## **Parc Éolien des Portes de Champagne II**

### **Pièce 7 - Mémoire en réponse à la demande de compléments**

Le présent mémoire a pour objet de répondre à la demande de compléments de la Préfecture de la Marne reçue en date du 26/06/2020, portant sur la demande d'autorisation environnementale du parc éolien des Portes de Champagne II.

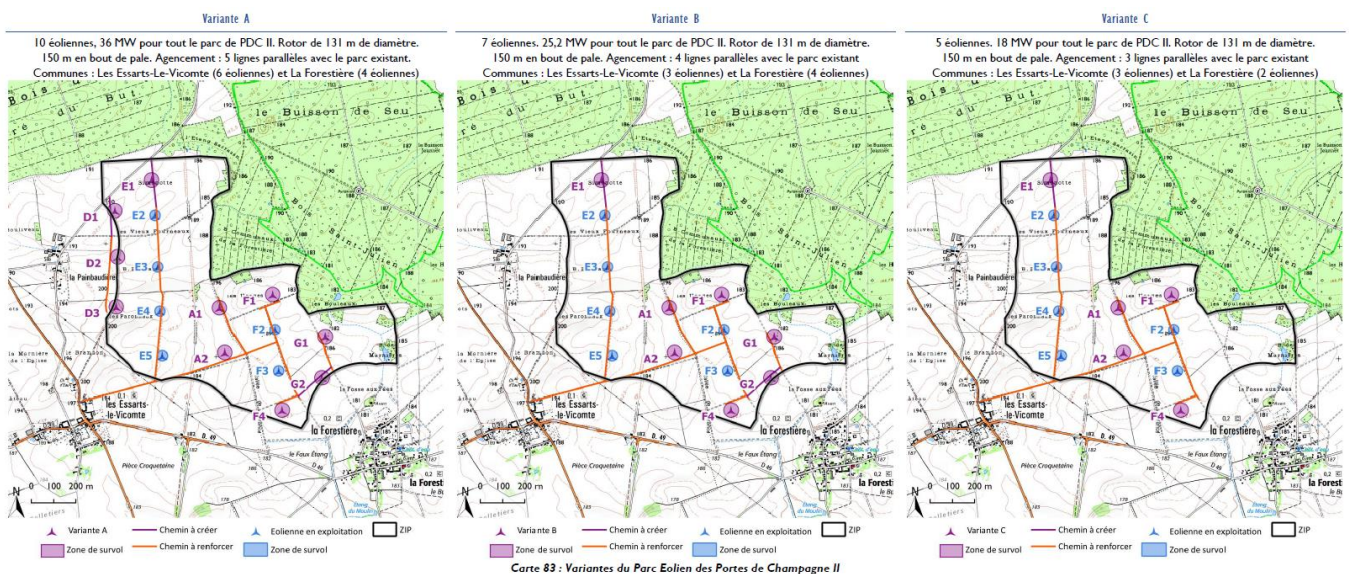
3 variantes ont été proposées. Selon les variantes, il est noté :

- sur la variante A et B : les éoliennes de la ligne D1-D3 à l'Ouest et de la ligne G1-G2 à l'Est, éloignées des lisières, situées dans les espaces de moindre enjeu pour la faune volante ;
- sur la variante A, B et C : les éoliennes A1 et A2 placées dans l'alignement de la forêt, sur l'axe principal de déplacement de l'avifaune en période de migration ;
- sur la variante A, B et C : les éoliennes E1 et F1, qui avaient été supprimées dans le projet « des Portes de Champagne 1 », réapparaissent dans le projet « des Portes de Champagne 2 ». Elles sont situées à moins de 200 m des lisières.

Sur la variante retenue, se trouvent les éoliennes A1, A2, E1 et F1 qui sont les implantations les plus pénalisantes.

Il conviendra d'étudier une variante, d'une part qui respecte les recommandations d'éloignement de 200 m en bout de pale des éléments boisés et, d'autre part, qui évite l'implantation d'éolienne sur l'axe de déplacement principale de l'avifaune, ou de justifier la raison pour laquelle cette variante n'est pas réalisable et ne peut pas être retenue.

Dans le cadre de l'étude d'impact, trois variantes appelées variantes A, B et C avaient été étudiées. Elles sont rappelées ci-après :

Une analyse multifactorielle a été conduite sur l'ensemble des thématiques environnementales (milieu physique, milieu naturel, milieu humain, paysage et patrimoine), grâce notamment à des photomontages comparatifs et conformément au Guide relatif à l'élaboration des études d'impacts des projets de parcs éoliens terrestres, qui rappelle que « La variante d'implantation retenue représentera le parti d'aménagement le plus pertinent au regard de l'ensemble des contraintes (techniques, acoustiques, paysagères, environnementales, économiques, etc.). » (cette recommandation est identique dans les versions du guide de 2016 et 2020). Cette analyse circonstanciée avait aboutie à retenir la variante de moindre impact, en l'occurrence la variante C, particulièrement au regard des thèmes suivants : limitation des emprises globales du parc (existant et projeté) avec 3 lignes d'éoliennes, limitation de l'effet barrière pour l'avifaune, des éoliennes à

Figure 9 : Localisation des éoliennes dans la variante C

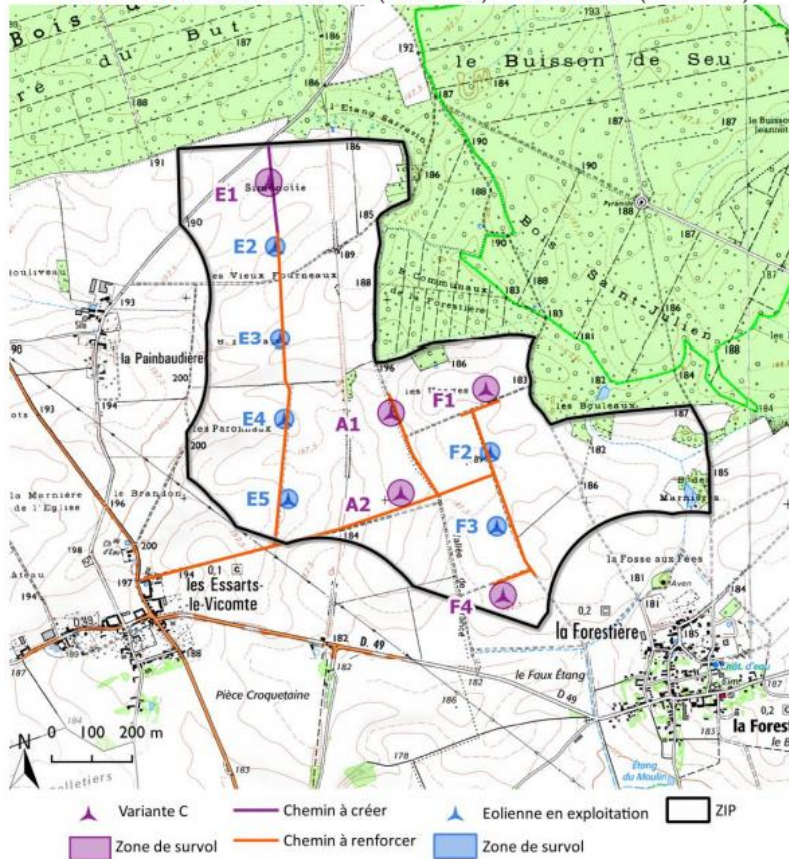
L'analyse de la mortalité du Parc éolien « des Portes de Champagne 1 » a permis de constater que l'éolienne E5, la plus éloignée des zones à enjeux identifiées, est la plus mortifère.

D'autre part, le positionnement des éoliennes A1 et A2 suivant l'axe de migration préférentiel des oiseaux, dans l'alignement de la forêt, ajouté à la très faible garde au sol des éoliennes engendrerait un risque de mortalité important, notamment pour les passereaux et les migrants nocturnes, peu étudiés dans le dossier.

Il conviendra de compléter l'analyse en prenant en compte les éléments développés ci-dessus, de réévaluer le niveau d'impact des éoliennes A1 et A2 et de proposer des mesures de réduction d'impact spécifiques pour ces machines comme, par exemple, la mise à l'arrêt pendant les périodes de migration.

Pour rappel, l'implantation des éoliennes en exploitation de Portes de Champagne I (en bleu) et celles projetées dans le cadre du projet Portes de Champagne II (en violet) sont présentées sur la carte qui suit :

Le suivi mortalité réalisé sur le parc en exploitation des Portes de Champagne I en 2015 a montré que l'éolienne E5 était à elle seule responsable de la majorité de la mortalité constatée, que ce soit pour l'avifaune ou pour les chiroptères.

Afin de réduire de manière significative cette mortalité, les mesures de bridage suivantes ont été appliquées depuis 2016 à l'éolienne E5 du parc en exploitation, entre août et octobre et pendant les 7 premières heures de la nuit avec les conditions d'activation suivantes :
